Première Remarque : Infrastructures sportives Perte de la facilité d'accès aux vestiaires du gymnase sud pour les collégiens.

cf plan ci-dessous extrait du dossier : document « **2.0 Orientations d'Aménagement et de Programmation SECTEUR DU BOURG** » (page 2).

2- SCHEMA DES ORIENTATIONS D'AMENAGEMENT

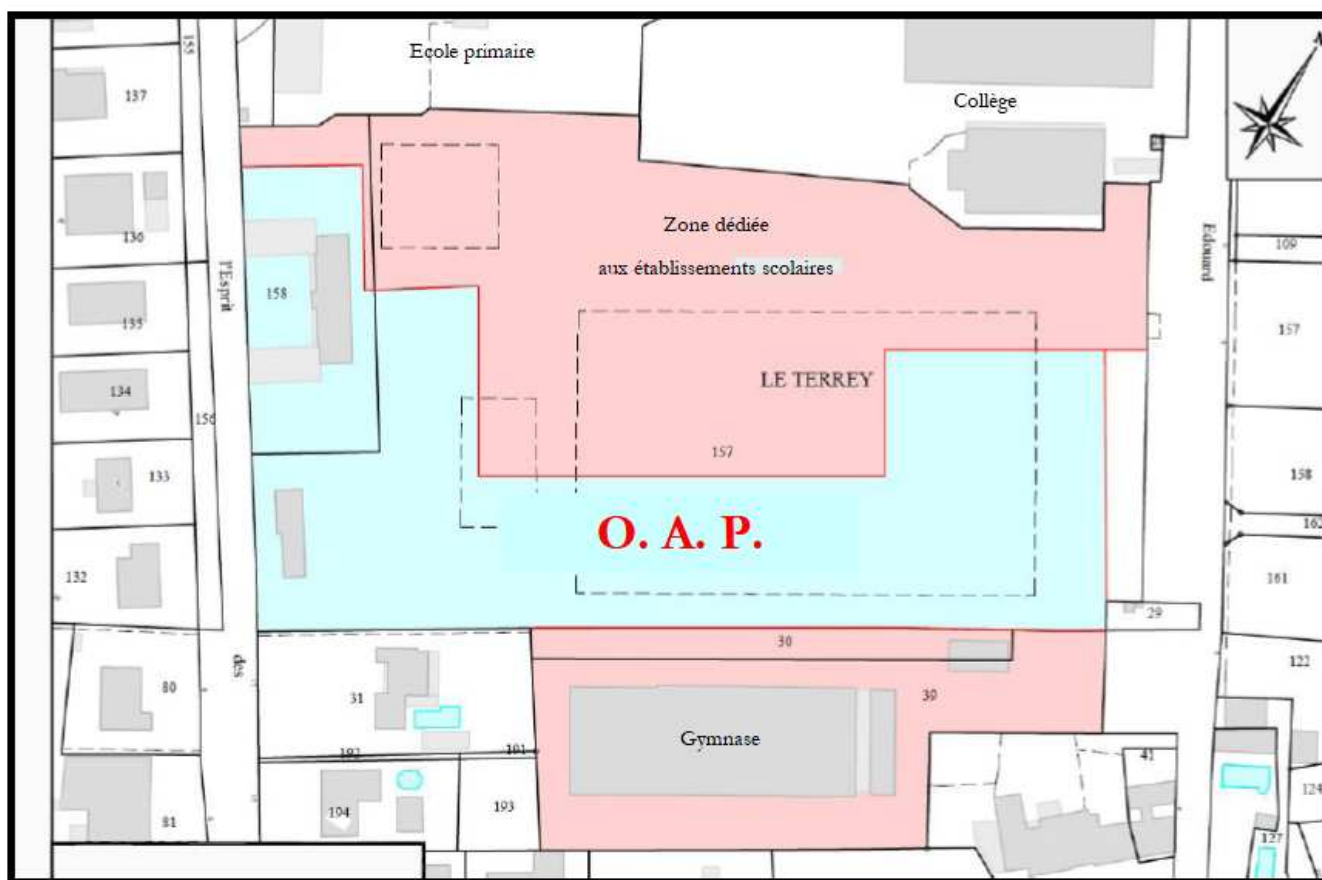
Ce projet va couper le lien naturel entre le collège, le stade et les vestiaires situés à l'intérieur du gymnase celui qui est au sud de la zone concerné par l'O.A.P.

Les élèves du collège vont perdre plus de temps pour rejoindre les vestiaires réduisant ainsi le temps de pratique des activités sportives.

En plus de la réduction de la surface dédiée au sport, ce projet va induire soit un **arrêt de la pratique du sport scolaire dans de bonnes conditions d'hygiène** si on n'utilise plus les vestiaires ; soit **faire courir des risques aux élèves qui devront traverser la voie de communication des véhicules** située derrière l'ilot UT3 (R+2) **pour rejoindre le vestiaire** sur le schéma des orientations d'aménagement (page 4).
